Váš dopis zn.
Ze dne
Naše zn. 19341/2021-SŽ-SSZ-OVZ

Rekonstrukce výpravní budovy v ŽST Plzeň - Jižní Předměstí

Vysvětlení zadávací dokumentace – Dodatek č. 7

Dv.62

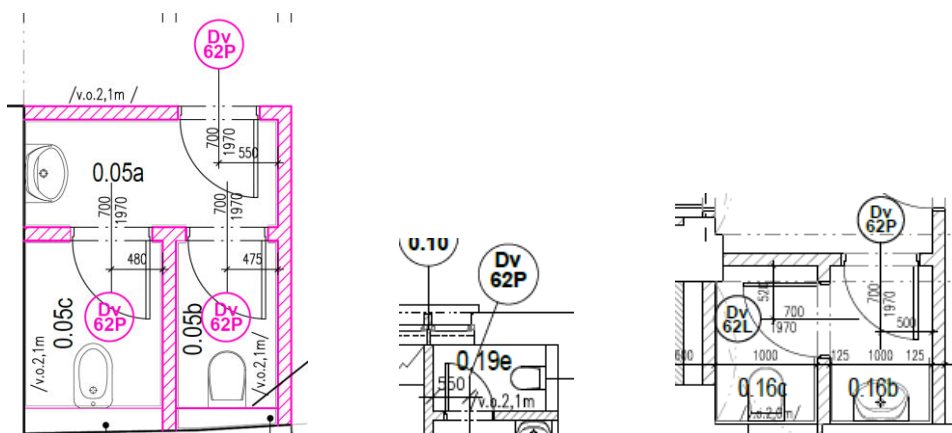
Na výkresech - 101_Půd.1.PP_návrh a 102_Půd.1.PP_návrh byly dohledány dveře Dv 62P nebo Dv 62L, které nejsou stejně označeny jako ve výpise prvků a soupisu prací – počet kusů 6.

Dále byl na výkrese 104_Půd.1.NP_návrh dohledán ještě 1 ks dveří Dv 1.62L.

Žádáme zadavatele o sdělení, zda byly správně dohledány dveře uvedené v položce 359 Dv.1.62. V případě že ano, žádáme o provedení souladu projektové dokumentace a soupisu prací. Žádáme o opravu množství a provedení souladu označení dveří.

Byl v PSV v popisu opraven počet na 6ks celkem

Vnitřní dveře dřevěné kazetové – na sociální zařízení, plné, typové 700/1970 do ocelové zárubně, 1.PP=1xL, 4xP, 1.NP=1xL, celkem 6ks

Dv. 0.63P.

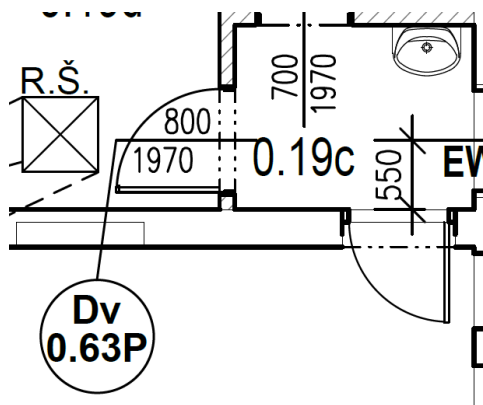
Na výkresu - 101_PŮd.1.PP_návrh jsou uvedeny tyto dveře:

Dveře Dv.063P nebyly nedohledány ve výpisu prvků ani v soupisu prací.

Žádáme zadavatele o doplnění soupisu prací a výpisu prvků pro možnost ocenění.

Dveře 0.63.P byly doplněny v PSV. Do soupisu prací přidána nová položka 679 „Dveře jednokřídlové dřevěné kazetové typové plné – na sociální zařízení - 800x1970mm, do ocelové zárubně, WC zámek, uzamykatelný a odblokovatelný i z vnější strany, vč. kování a požadovaného příslušenství, specifikace viz.PD“. Také upravena položka 357, kde byly připočítány dveře.
